改善箇所説明図

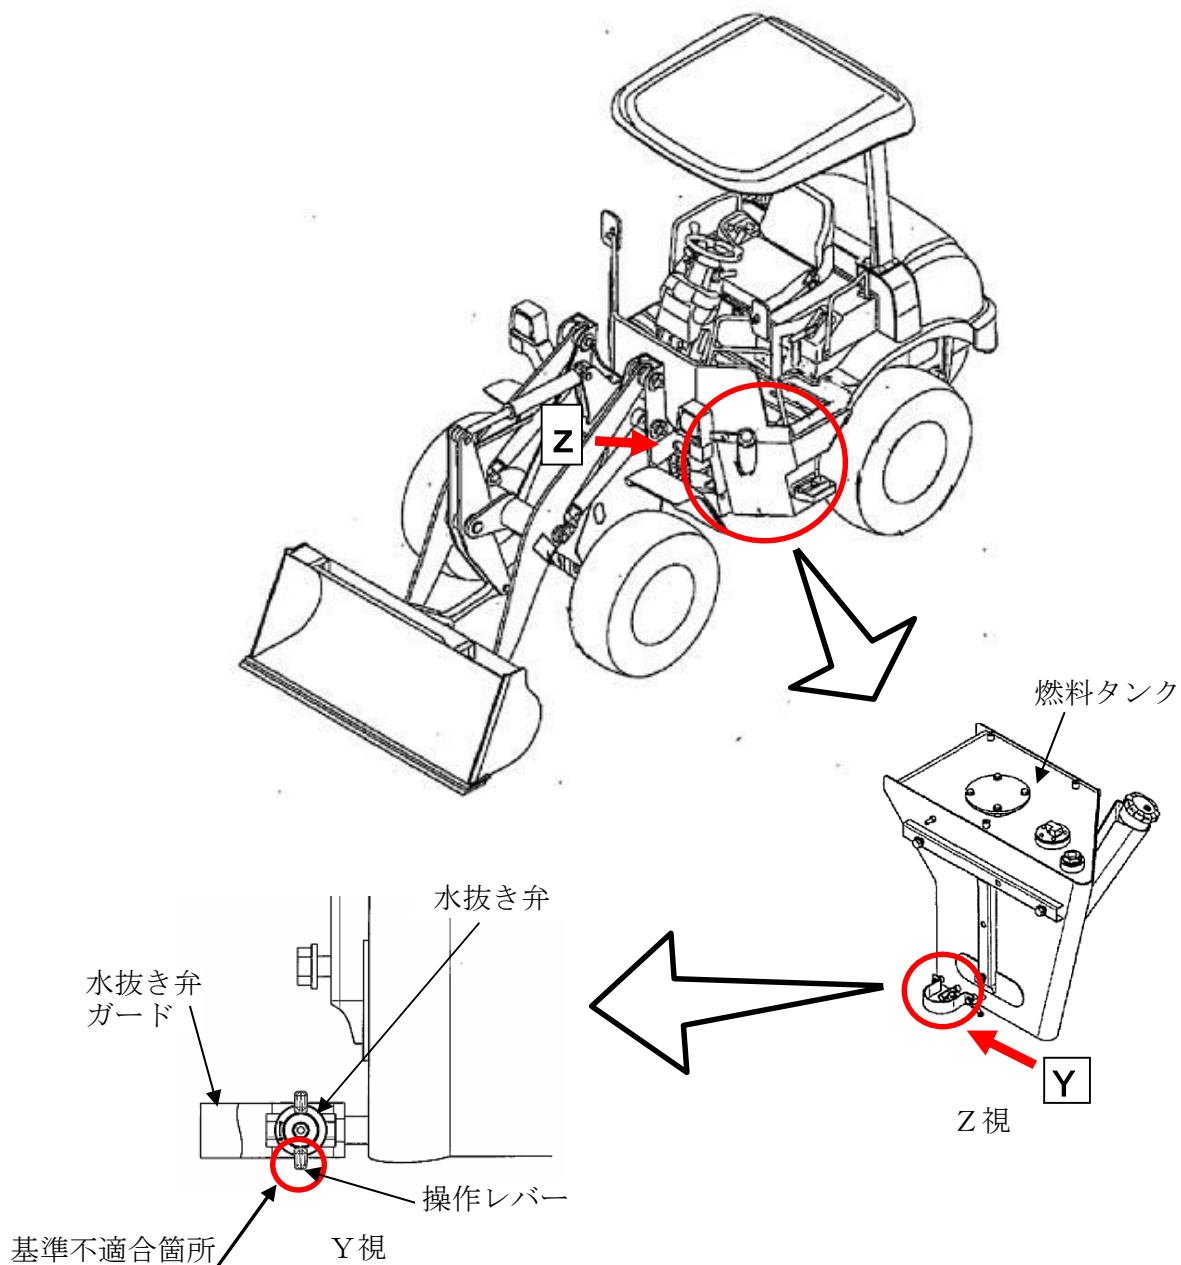
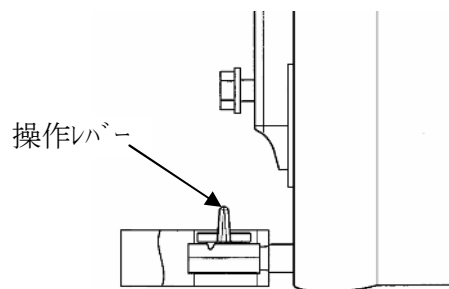
（燃料タンクに備えられている水抜き弁において、取り付け角度が不適切なため、悪路走行時に当該水抜き弁の操作レバーが路面等と接触する可能性がある。そのため、当該水抜き弁が開き燃料が漏れるおそれがある。）

全車両、水抜き弁の取り付け角度を変更する。

操作レバーの向きで識別可能。
